# Kilingi-Nõmme linnakeskuse arhitektuurivõistlus

(hanke viitenumber 258921)

## ŽÜRII PROTOKOLL

## SAARDE VÕÖ

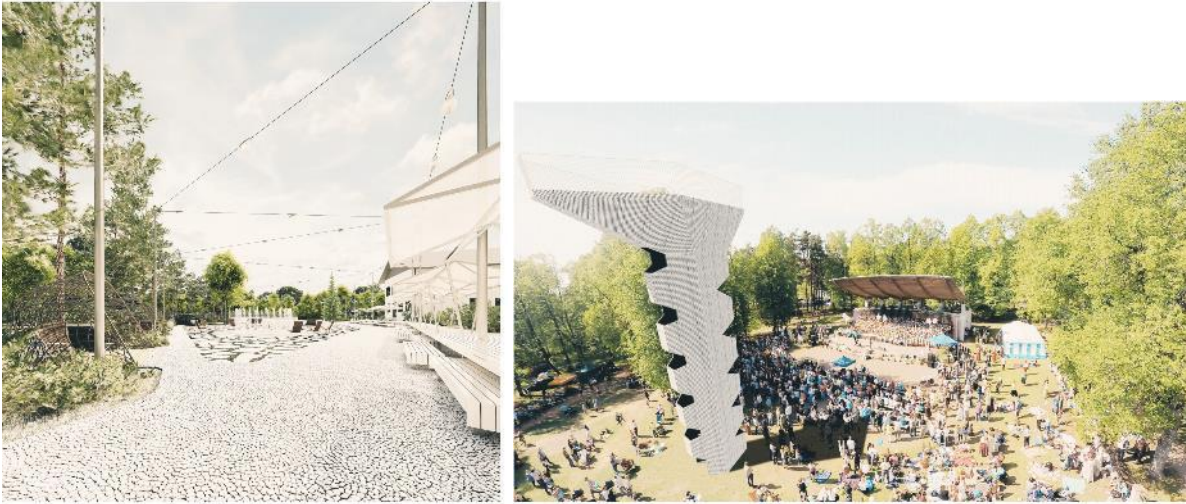
Žürii hinnangul mõjub lahendus poolikuna ja üldmulje on segane. Domineerivad suured mustrid, millest lõikavad läbi ringid. On kaheldav, kas võomustrid sillutises on piisav vahend, millega luua kohaspetsiifilist ainulaadsust ja anda ruumile uus kvaliteet. Võokirja saaks näiteks kasutada väiksemate detailide juures, mitte nii suures mõõdus ja ulatuses, praegu kaob selle muster sellises skaalas lihtsalt ära. Lisaks on kasutatud seenemotiivi, mille lisamine on liigne.

Tegevusruumid on hajutatud, teostus näib mehaaniline, kvaliteetset muutust paremuse suunas ei ole. Pargiala ei ole väljakuga seotud. Võokirjad sillutises on jalgteedel, kuid kellatorni turuplatsilt juhatab see inimesed hoopis parkla juurdepääsuteele, mis on autodele mõeldud. Inimeste liikumisteed ei ole hästi läbi mõeldud. Peatänavaga ei ole üldse tegeletud. Kollase ja sinise ülekasutusega on loodud väsitav ja tehniliku ilmega keskkond.

Busside üle väljaku suunamine on ohtlik ja kindlasti ebasobiv idee. Kahte turgu linnakeskuses vaja ei ole, bussijaama tagune turg jääb linna tuiksoonest liialt eemale.
